II/272 Kounice – Bříství

Silnice

Změnový list

o projednání ocenění soupisu prací a ceny stavebního objektu/provozního souboru (SO/PS)
pro všechny skupiny - pro ZBV číslo: 3

č. 3, 6, 8, 11, 13.

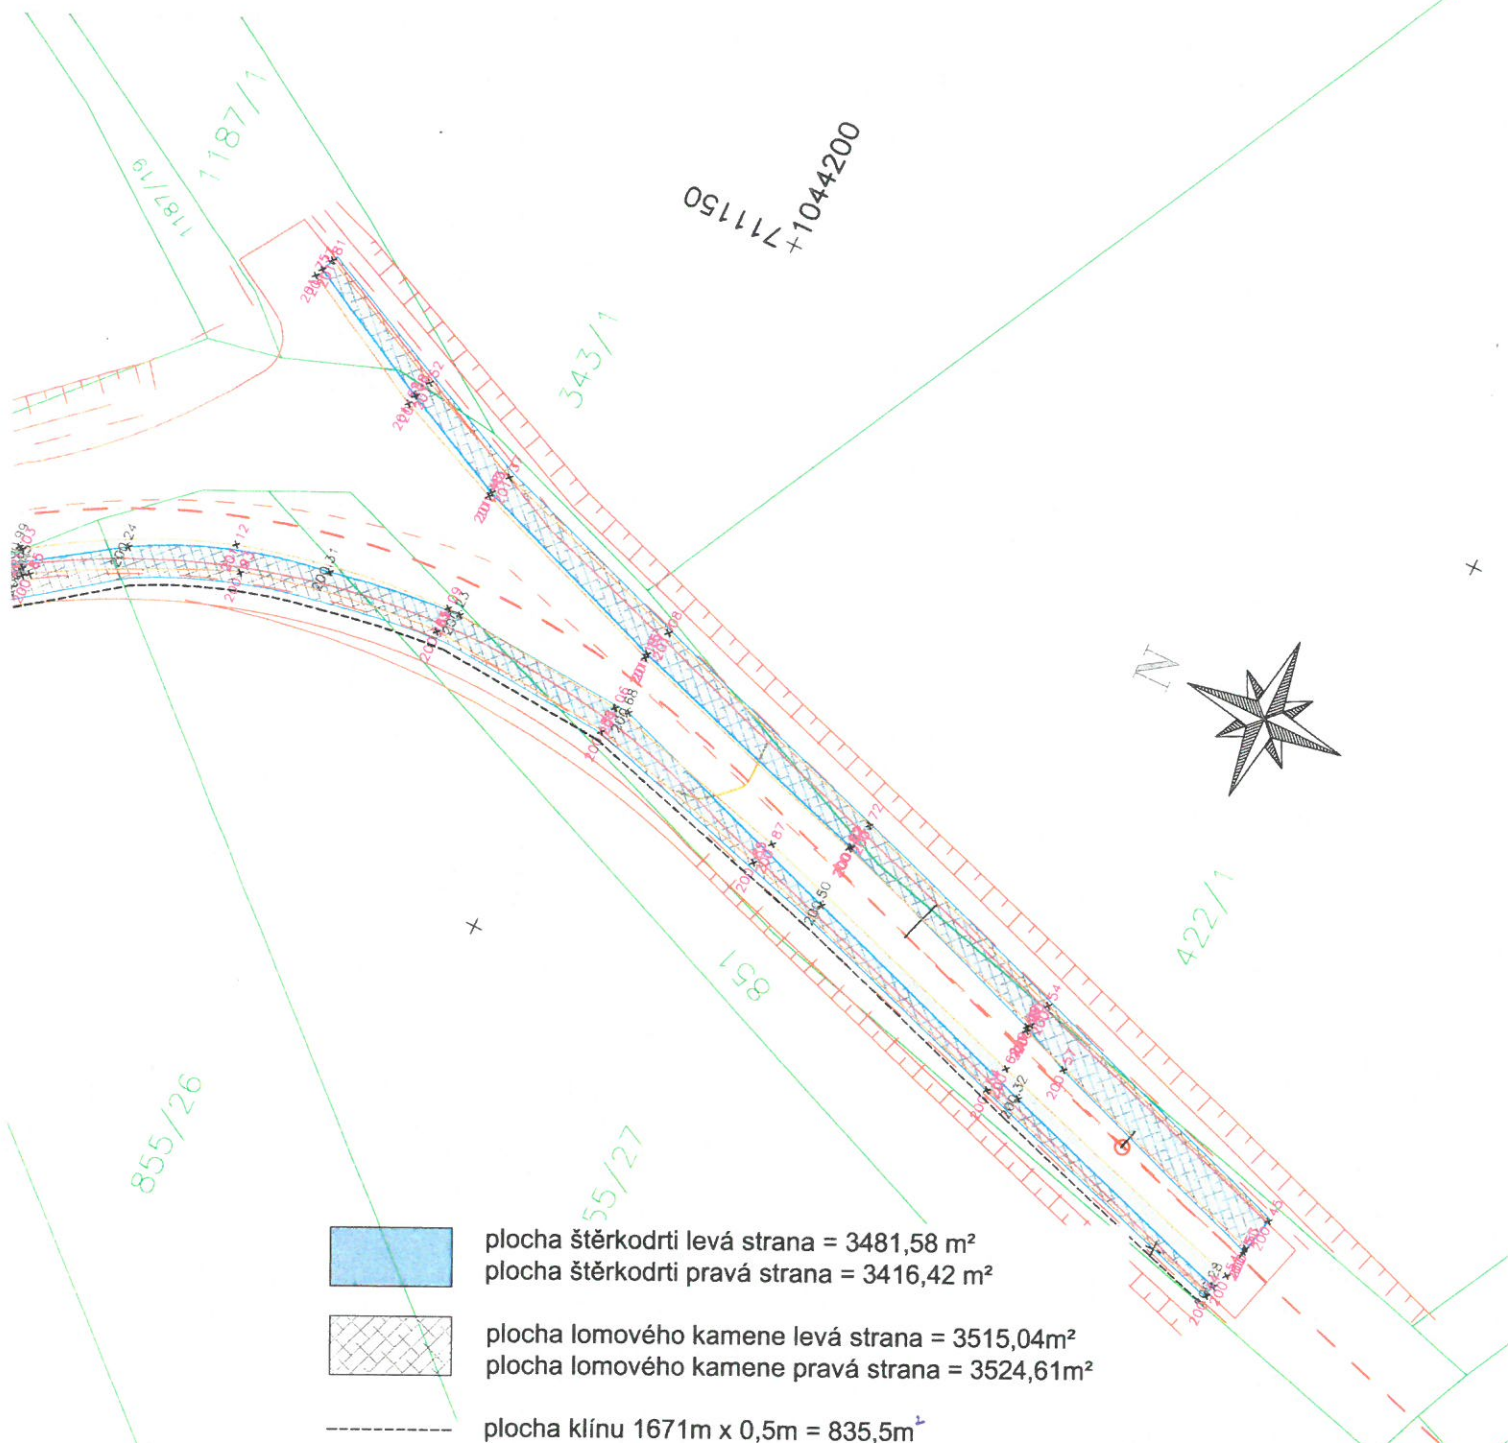
PLACHA PLÁNE
3515,04 + 3524,61 + 835,5 =
7875,15 m²

PROFUSTL Z TRUB PLASTICKÝCH PP DN 400 SN 16

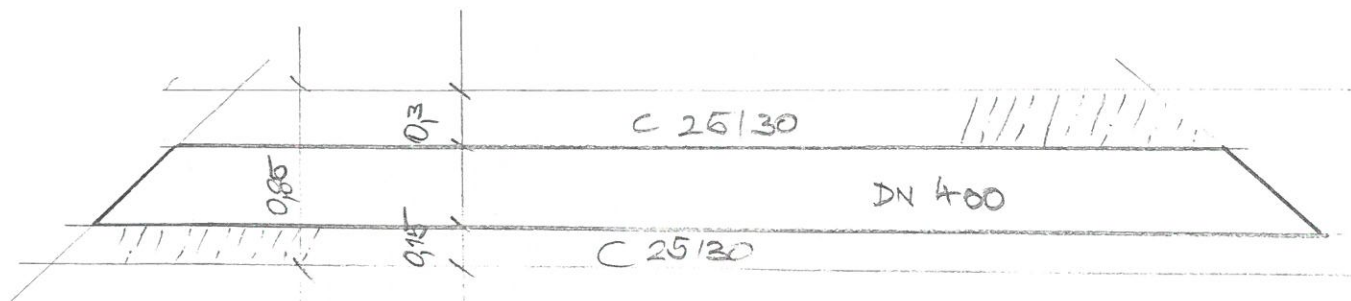
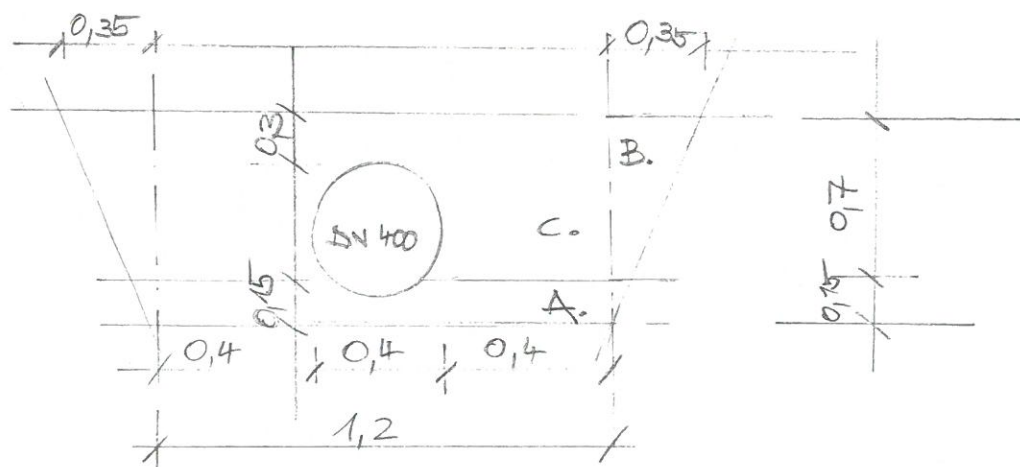
DLE ZMĚNY V KM 4934 a 5,760.

POTŘEBÍ DN 400 PP SN 16

č. 21

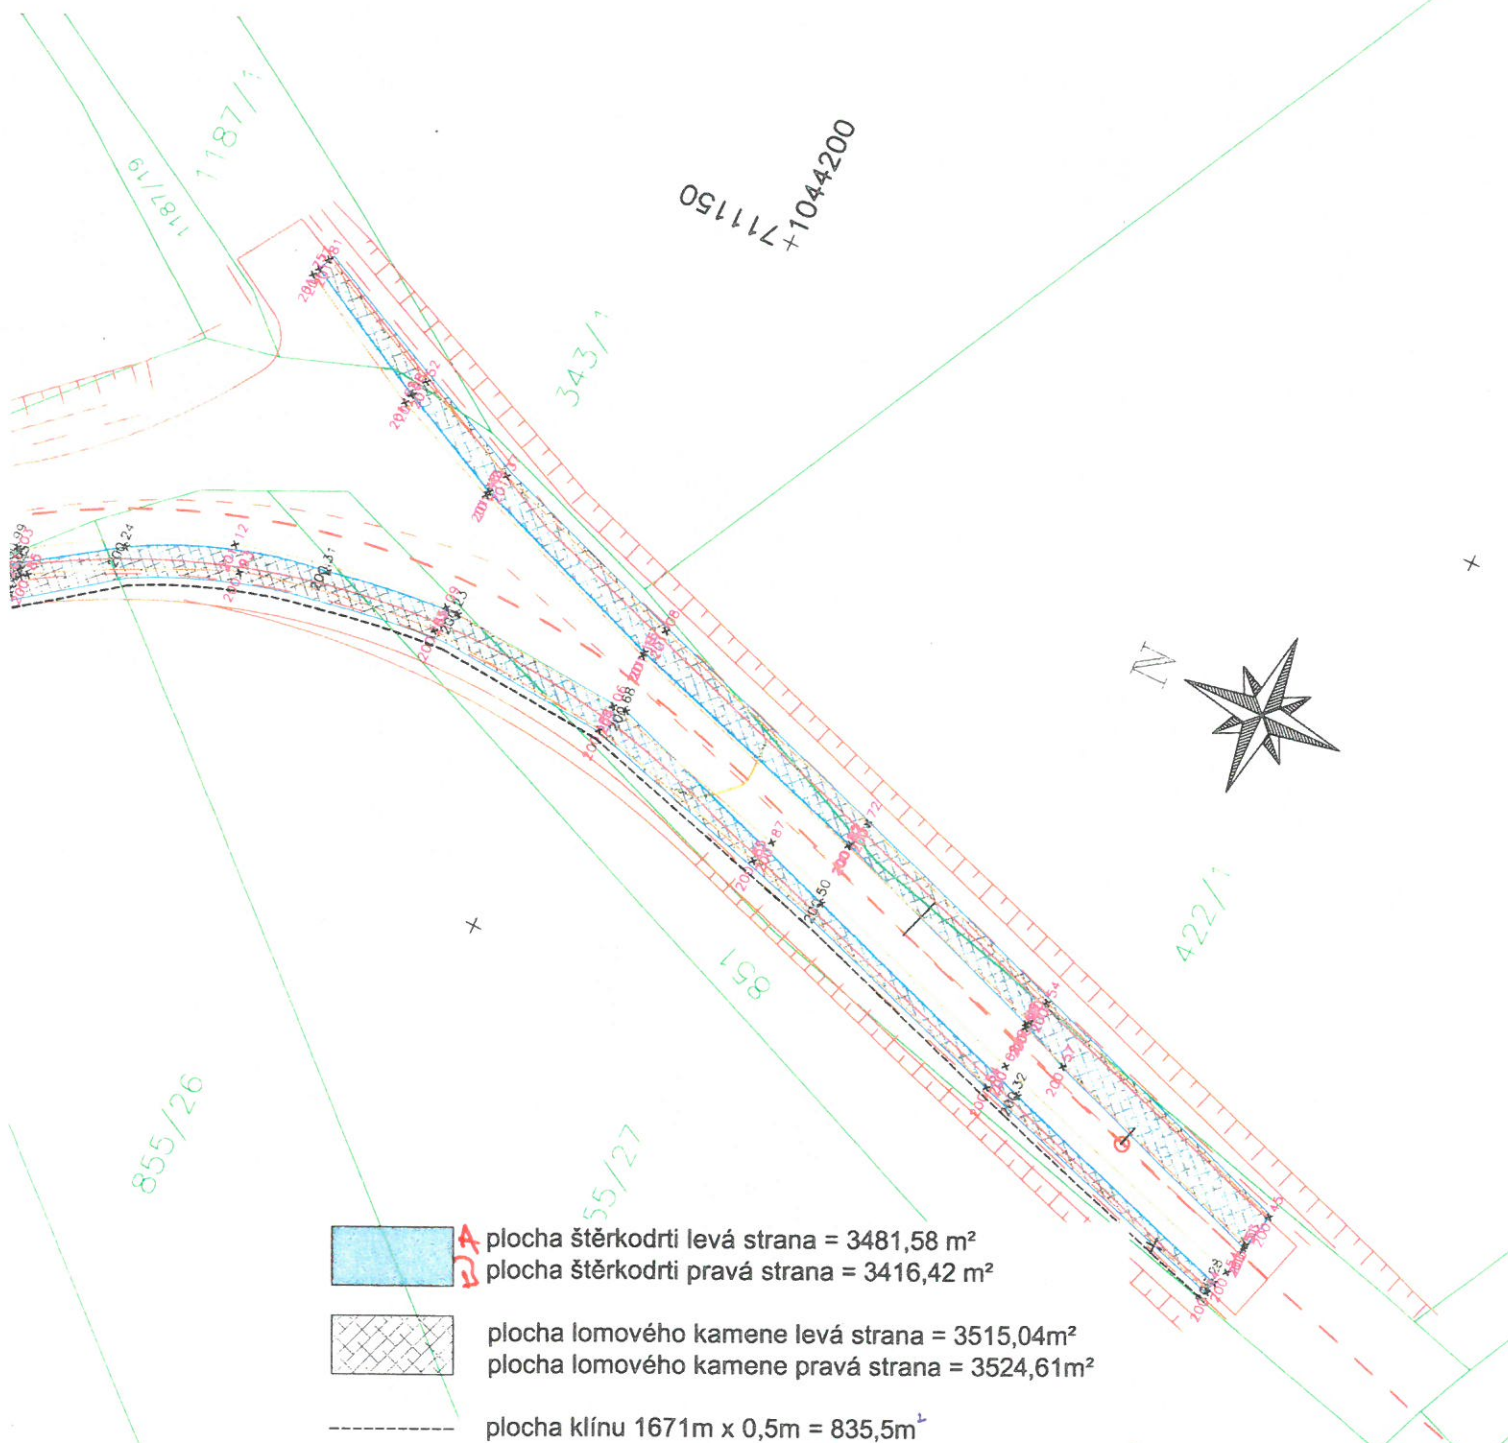
- plocha štěrkodrti levá strana = 3481,58 m²
plocha štěrkodrti pravá strana = 3416,42 m²
- A** plocha lomového kamene levá strana = 3515,04m²
B plocha lomového kamene pravá strana = 3524,61m²
- **C** plocha klínu 1671m x 0,5m = 835,5m²

A+B+C
PLOCHA PÍKNE
3515,04+3524,61+835,5 =
7875,15 m²

POTRUBÍ DN 400 PP SN 16

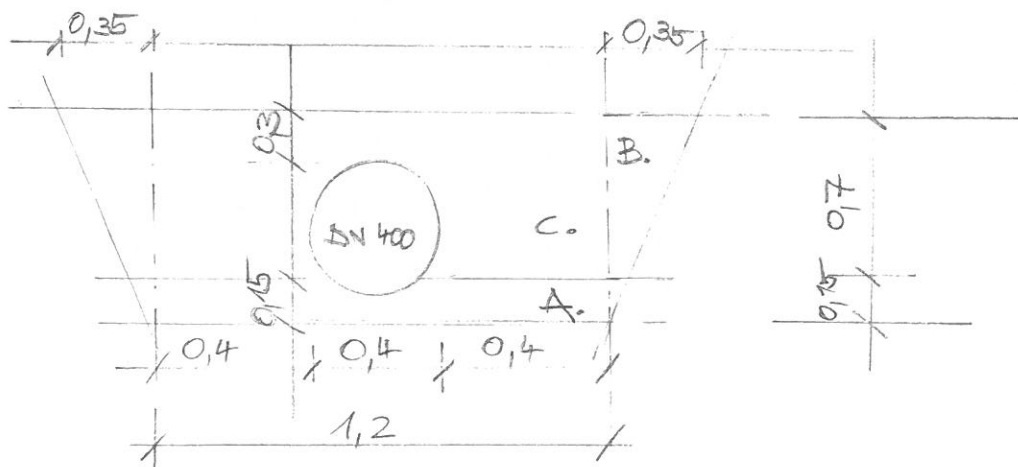
DLE ZMENY V Km 4934 a 5,760.
